BELOR	www.belor.be – info@belor.be	 N° 355-INSP	
	BELOR a.s.b.l. Organisme de contrôle agréé et accrédité Siège social : Rue de Fonteny, 20 – 1370 Jodoigne Tél. : 010/45.41.06 - Fax. : 010/45.41.16		
	RAPPORT N° 1057638

RAPPORT DE CONTRÔLE D'UNE INSTALLATION ELECTRIQUE DOMESTIQUE A BASSE ET A TRES BASSE TENSION			
Date du contrôle : 27/05/2025 Heure d'arrivée : 12h30 Heure de départ : 13h15 Rapportage bureau : 0h15	Rapport précédent : Absent Scellé Belor : Non-placé	Compteur GRD : N°1SAG3200290838 Code EAN : demandé mais non disponible	Index : 000095.218 kWh Index : 000155.183 kWh
Renseignements Belor Inspecteur : Alexandre Duchateau Appareil(s) de mesure(s) utilisé(s) :		GSM:0472.39.40.65 N° MME 10	Ordre de service : N°40765 Procédures utilisées : PTE_300 / PGS_200 / PGM_200 / PGR_200 Schéma des liaisons à la terre : TT (Sous-section 3.2.2.3 du Livre 1)
Renseignements d'identification Demandeur (gestionnaire), nom prénom et @ : [REDACTED] Propriétaire, nom prénom / adresse et @ : [REDACTED] Installateur, nom prénom : non-communicué GRD, nom de l'entreprise distributrice d'électricité : demandé mais non disponible Adresse de l'installation électrique faisant l'objet de la visite :

Tableau électrique principal

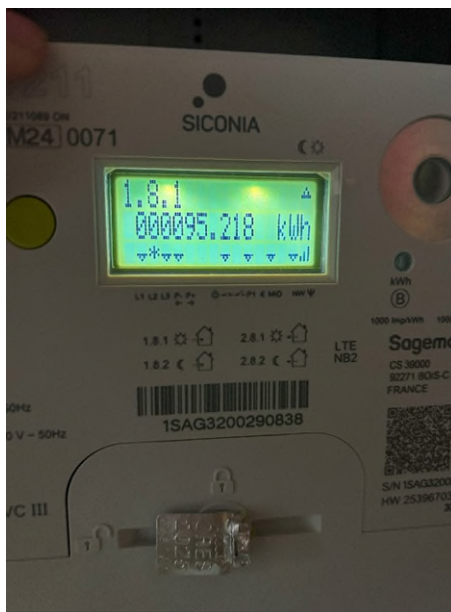
2001 : Les tableaux électriques doivent être installés conformément aux prescriptions réglementaires du Livre 1 (risques de contacts directs) et selon les règles de l'art (chapitre 4.2, 4.4 et 5.3)

2005 : La tension d'alimentation doit être indiquée clairement de manière apparente sur chaque tableau de répartition et de manœuvre (sous-section 3.1.3.3).

2006 : Pictogramme d'avertissement contre les dangers électriques à placer (section 9.4.1)

2014 : Risque de contacts directs : l'enveloppe des tableaux électriques doit avoir un degré de protection d'au moins IPXX-B (sous-section 4.2.2.3).

2015 : Il y a lieu de resserrer les connexions/raccordements dans le (s) tableau(x) électrique(s) (section 1.4.1)

2101 : Les tableaux de répartition et de manœuvre sont repérés de manière claire, bien visible et indélébile par des repérages individuels. Chaque circuit élémentaire est identifié par une lettre majuscule de l'alphabet (sous-section 3.1.2.1 et 3.1.3.3)

2212 : Un différentiel de 30mA MAX doit être placé à l'origine des circuits d'éclairages, de prises (sauf appareils fixes ou à postes fixes), de locaux contenant une baignoire ou une douche, des machines à laver, séchoirs et lave-vaisselle (sous-section 4.2.4.3)

2213 : Les circuits de prises sans terre doivent être protégés par un différentiel de 30mA MAX. (section 8.2.1.6)

2303 : Les coupe-circuit à fusibles et les petits disjoncteurs à broches et du type D doivent être, par construction, tels que le remplacement d'un élément ne puisse pas se faire au moyen d'un élément dont le courant nominal est plus élevé que celui qui est prévu pour protéger la canalisation électrique (sous-section 5.3.5.5)

2305 : Les dispositifs de protection contre les surintensités doivent avoir un pouvoir de coupure minimal de 3000 A, marquage 3000 entouré par un rectangle pour les petits disjoncteurs (sous-section 5.3.5.5.e).

2307 : Les canalisations électriques, raccordés dans une même borne d'un dispositif de protection, doivent toutes avoir les mêmes caractéristiques (nature, mode de pose et section) (sous-section 4.4.3.4)

2308 : Certains circuits ne respectent pas le courant admissible de la canalisation, de l'appareil ou du matériel situé en aval (sous-section 4.4.1.5)

2310 : Les disjoncteurs et fusibles sans marquages doivent être remplacés (sous-section 5.3.5.5.e)
